改善箇所説明図

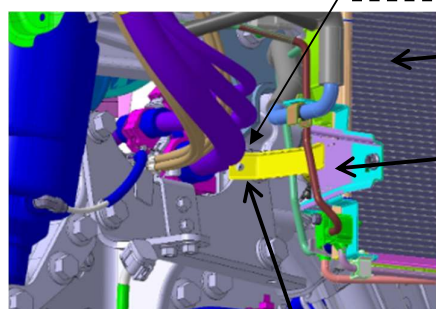
基準不適合発生箇所

誤 品	良 品

交換修理用部品のエアコンコンデンサにおいて、コンデンサ搭載用ブラケットを誤品設定したため、周囲の配線と干渉しているものがある。そのため、そのままの状態で使用を続けると配線が損傷し、最悪の場合、走行中にエンジンが停止し、走行不能となるおそれがある。

全車両、当該ブラケットを良品に交換する。なお、周囲の配線に損傷が認められる場合は補修する。
